## DEMANDE D'AUTORISATION ENVIRONNEMENTALE

Réponse de l'avis de la Mission Régionale d'Autorité Environnementale des Hauts de France du  
20/03/2021

# Projet de parc éolien du Chemin du Chêne

Commune d'Harcigny

Tableau de comparaison des variantes d'implantation

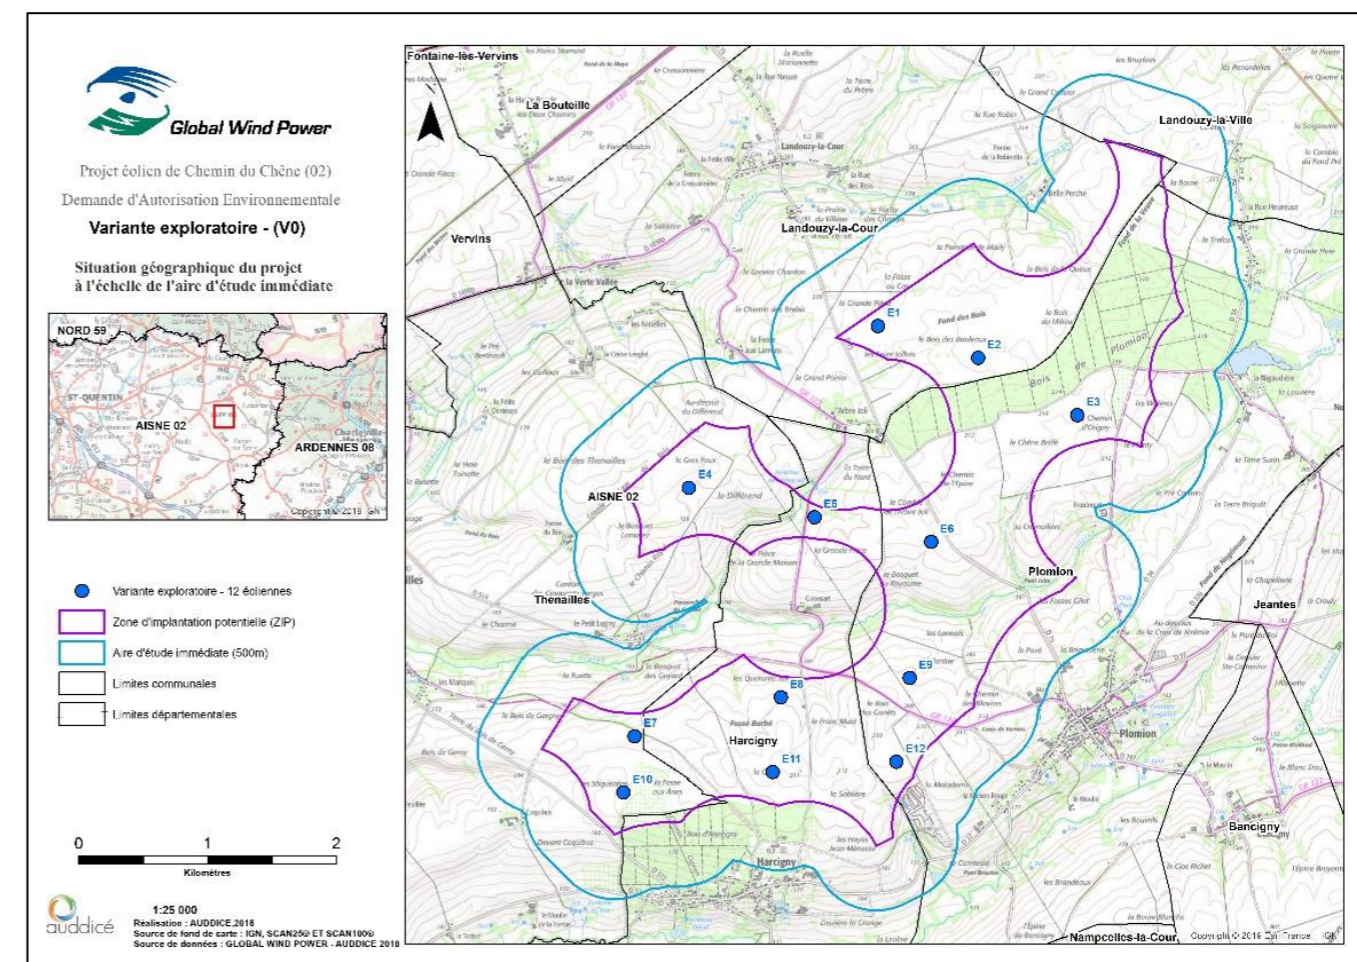
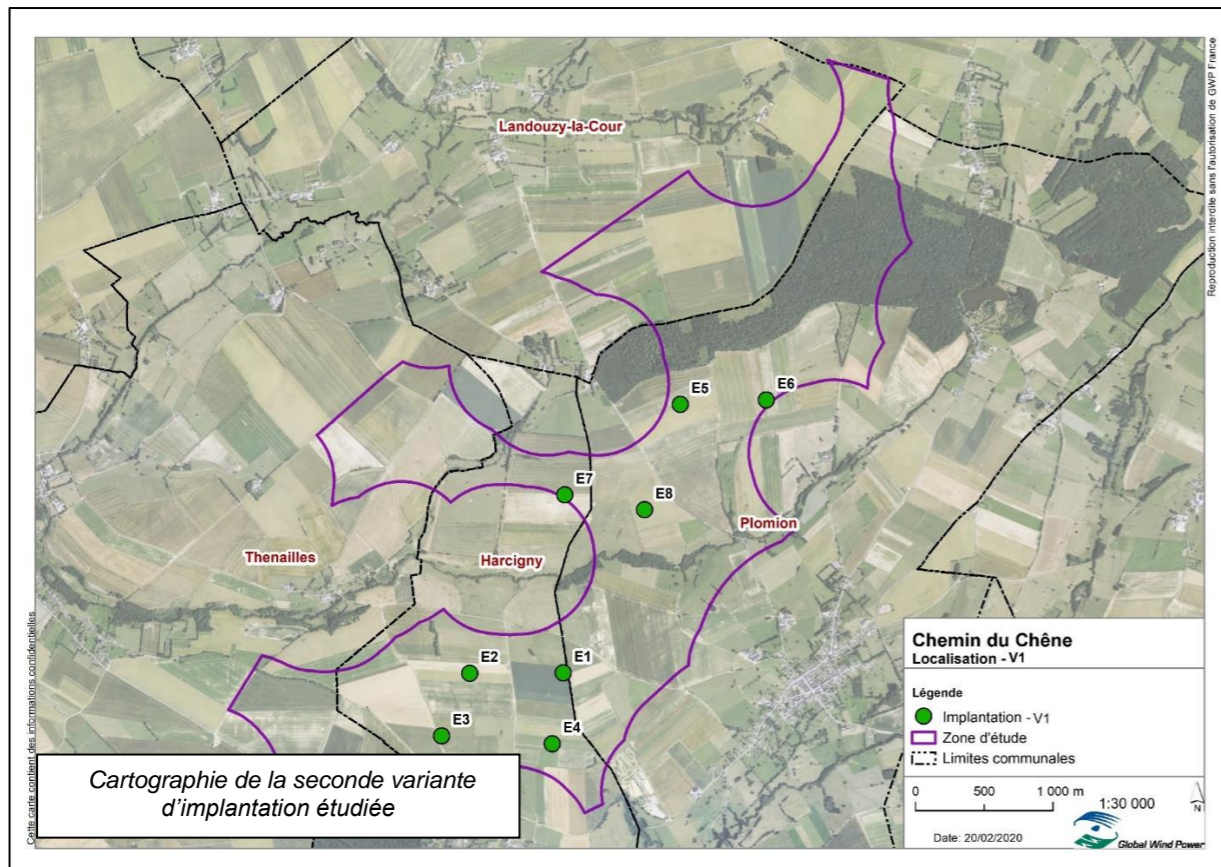
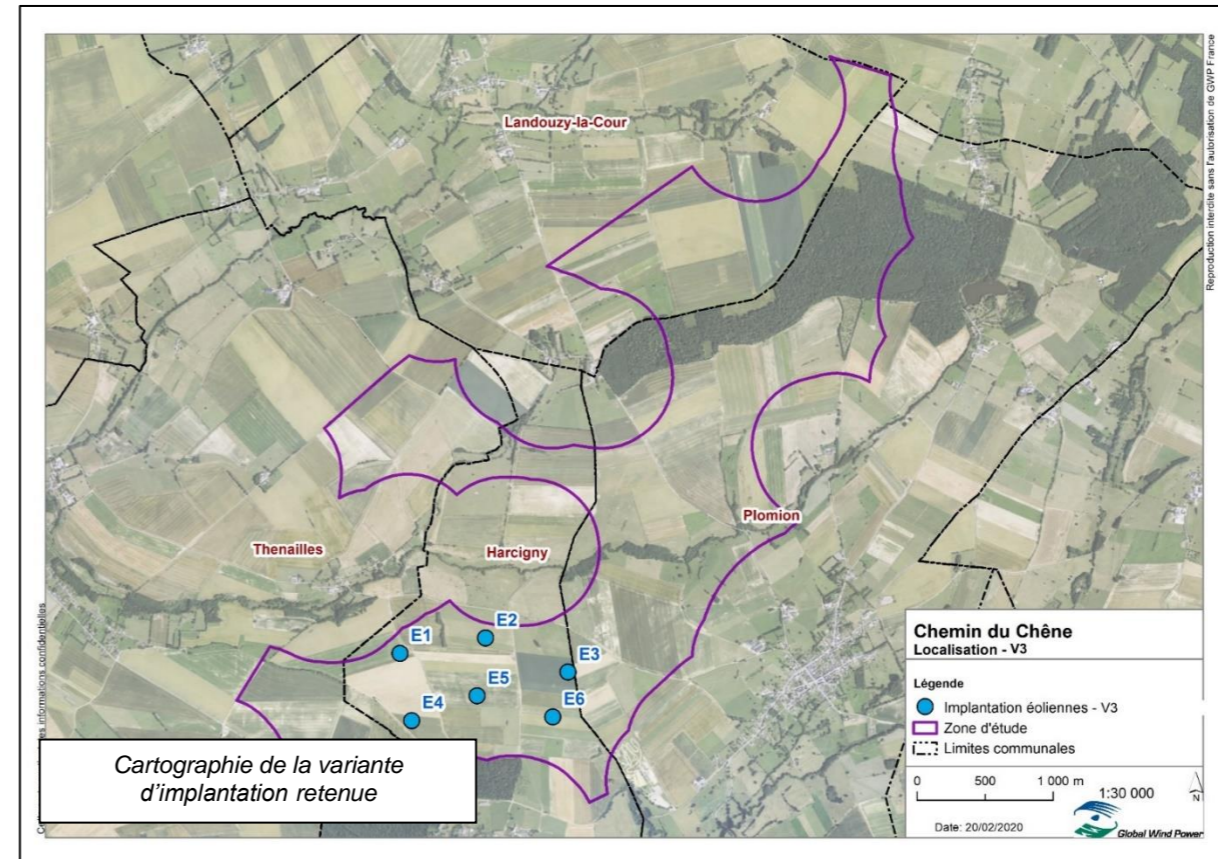
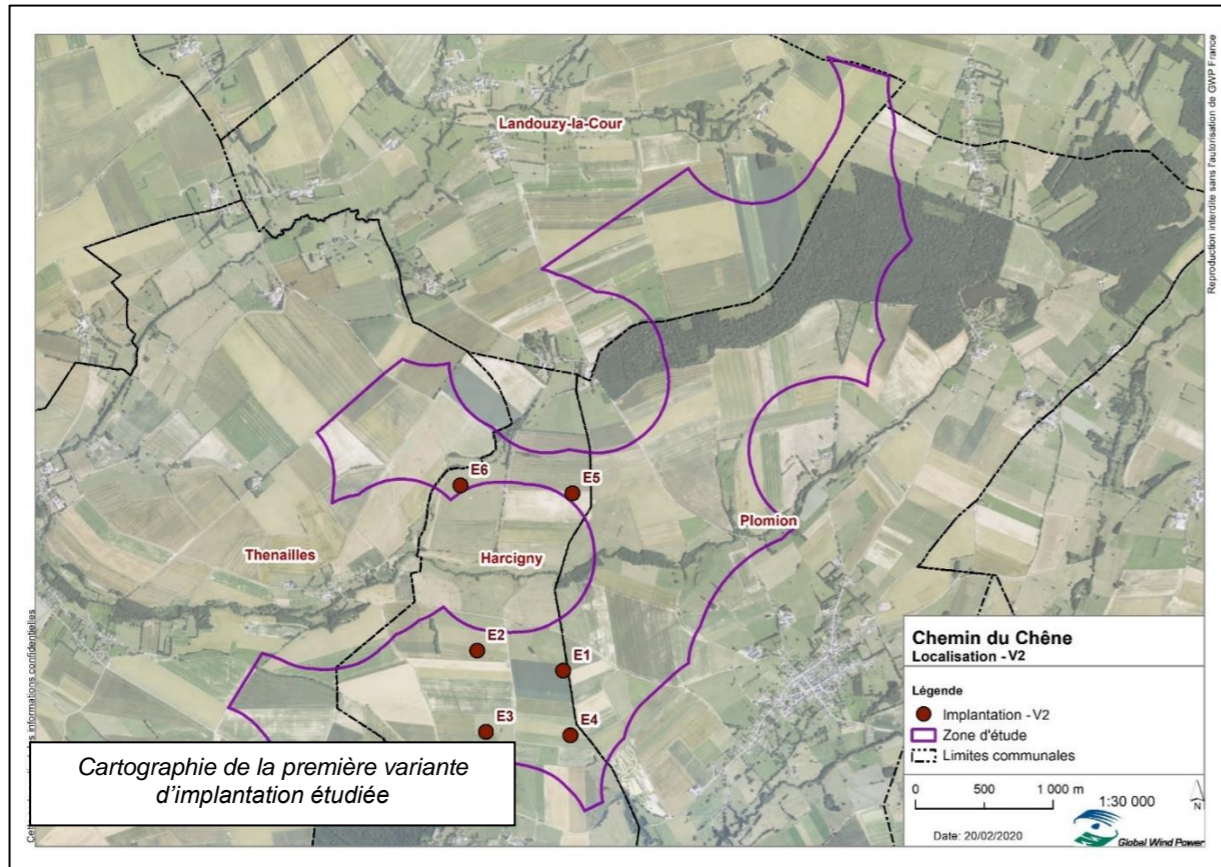
Au regard des impacts élevés du projet sur l'environnement, et notamment pour l'avifaune et les chauves-souris, l'AE recommande de compléter l'étude de variantes par celles de l'implantation du projet sur un site présentant moins d'enjeux environnementaux.

L'analyse des variantes détaillée dans le chapitre 2 de la Partie 12 du cahier 3B2a et le chapitre 6 du Cahier 3B3 du dossier et reprise ci-après, aboutit à l'implantation répondant au mieux aux enjeux écologiques, paysagers et technico-économiques du projet.
